NIEDERSCHRIFT

Gremium: Gemeinde Karlsfeld
Bau- und Werkausschuss Nr. 4

Sitzung am: Mittwoch, 17. März 2021

Aufstellung eines Bebauungsplans Nr. 112 - "Nördlich der Grünlandstraße"
- Behandlung der während des Verfahrens nach § 3 Abs. 2 und § 4 Abs. 2 BauGB eingegangenen Stellungnahmen
- Beschluss zur erneuten Auslegung gem. § 4a Abs. 3 i.V.m. § 3 Abs. 2 und § 4 Abs. 2 BauGB

Doppelhauses, Grenz- und Flurstücksnummern) in die Planunterlage mit aufzunehmen, siehe Abb. 1.

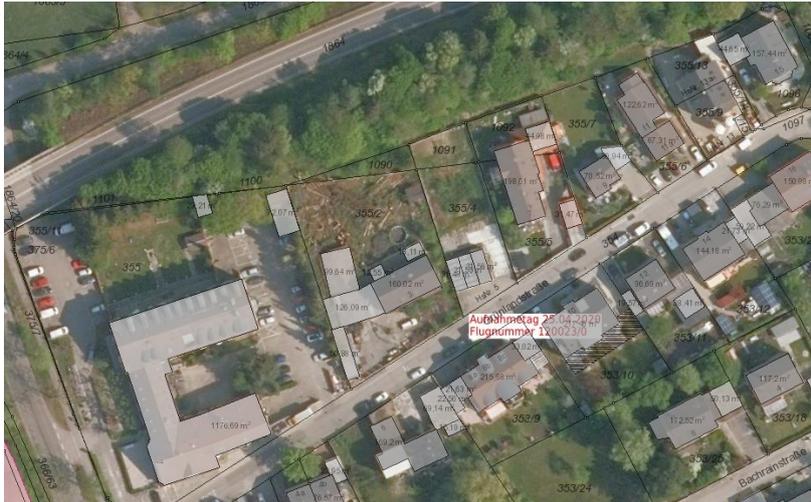
Sachgerechte Planunterlagen müssen zum Zeitpunkt des Bauleitplanverfahrens aktuell und aussagefähig sein. Wir bitten die Veränderungen bei Flst. 355/9 (Errichtung eines

Laut DGM 5 und der Einmessbescheinigung (Abbildung 1) liegt das Straßenniveau auf Höhe der Flurstücke 355/6 u. 355/9 bei 483,37 ü. NHN. Des Weiteren beträgt das Straßenniveau auf Höhe des Flurstücks 355/5 laut Angaben des Digitalen Geländemodells bei 483,22 ü. NHN.

Event. liegt bei beiden Höhenbezugspunkten in der Planzeichnung nur ein Zahlendreher vor. Wir bitten die Höhenangaben der Höhenbezugspunkte zu überprüfen u. ggf. zu korrigieren.

Die redaktionellen Anregungen werden berücksichtigt. Der räumliche Umgriff der Planzeichnung wird in der räumlichen Übersicht auf dem Plankopf vergrößert, damit die umgebende Infrastruktur erkannt werden kann.

Die Planzeichnung wird gemäß der Einmessbescheinigung und den redaktionellen Anregungen ergänzt.
